**Avis de la Mission Régionale d'Autorité environnementale
Nouvelle-Aquitaine formulé à l'occasion de la présentation
du projet de Parc photovoltaïque au sol à Castelnau-de-Médoc (33)**

n°MRAe 2023APNA156

dossier P-2023-14618

Localisation du projet : Commune de Castelnau-de-Médoc (33)
Maître d'ouvrage : Société URBASOLAR
Avis émis à la demande de l'Autorité décisionnaire : Le préfet de la Gironde
En date du : 11 août 2023
Dans le cadre de la procédure d'autorisation : Permis de construire
L'Agence régionale de santé et le préfet de département au titre de ses attributions dans le domaine de l'environnement ayant été consultés.

Plan masse du projet – extrait étude d'impact page 34

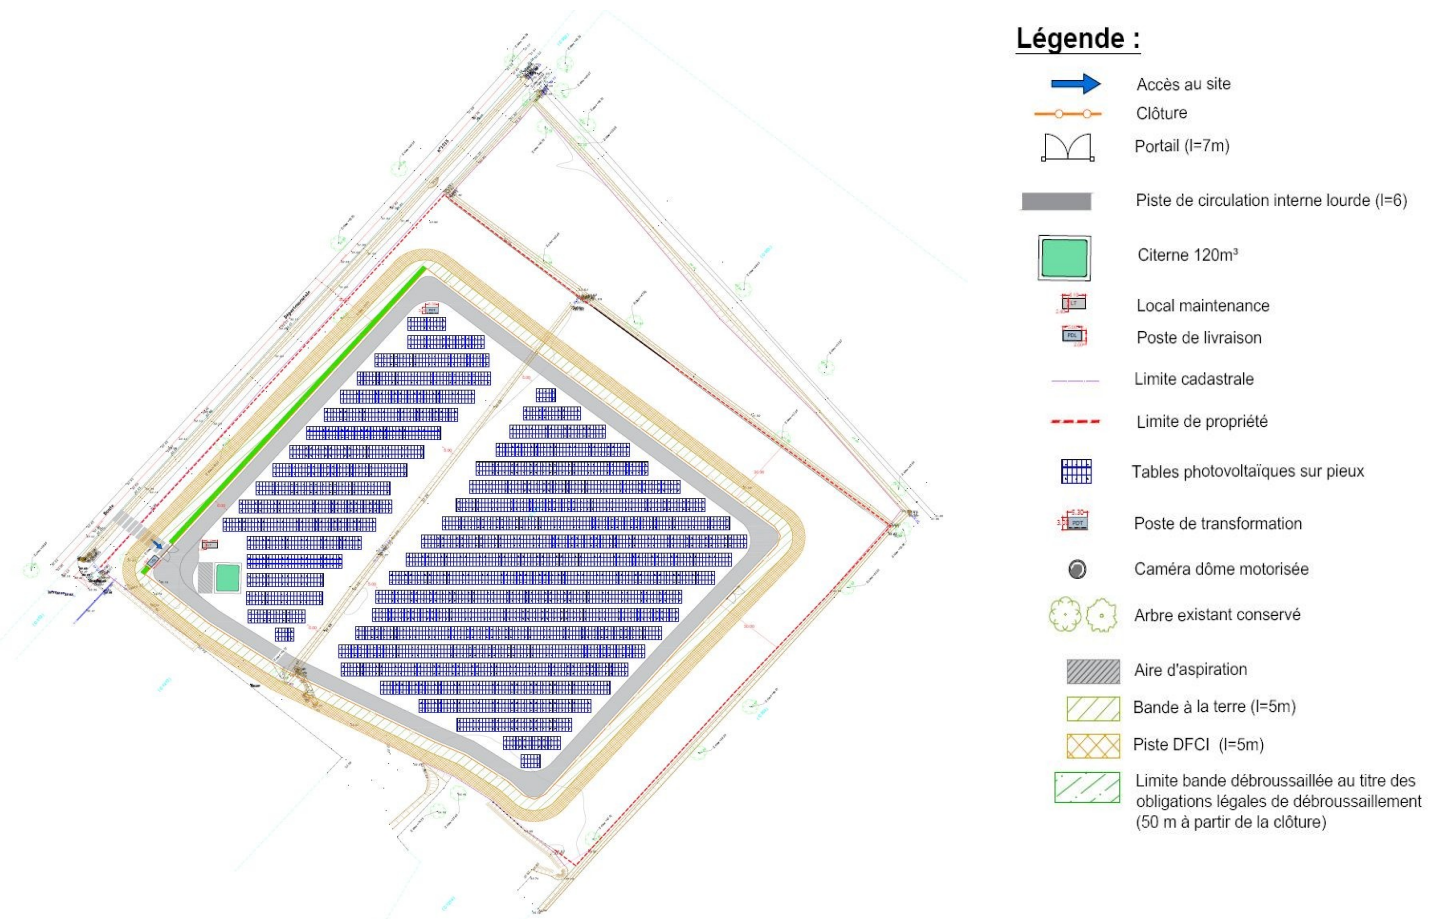
- de superposer le plan masse du projet sur cette carte ;
 - de justifier l'absence d'évitement des secteurs les plus sensibles ;
 - de quantifier les incidences résiduelles du projet après application des mesures d'évitement et de réduction d'impacts. Il appartient notamment au pétitionnaire de traiter la question de la destruction éventuelle des espèces protégées et/ou de leurs habitats naturels à l'occasion de la réalisation du projet. En cas de destruction, une demande de dérogation et des mesures de compensation doivent être prévues ;

- de produire une carte des zones humides ;
 - de superposer le plan masse du projet sur cette carte ;
 - d'analyser les fonctionnalités des zones humides, le maintien de ces dernières pouvant nécessiter des mesures supplémentaires à l'évitement surfacique des zones humides identifiées ;

- de redéfinir le contour du projet en évitant les zones humides identifiées, ou, à défaut, de justifier l'absence de leur évitement ;
 - de quantifier les incidences résiduelles du projet après application des mesures d'évitement et de réduction, en tenant compte notamment des fonctionnalités des zones humides, et de prévoir des mesures de compensation en cas d'incidences non nulles ;
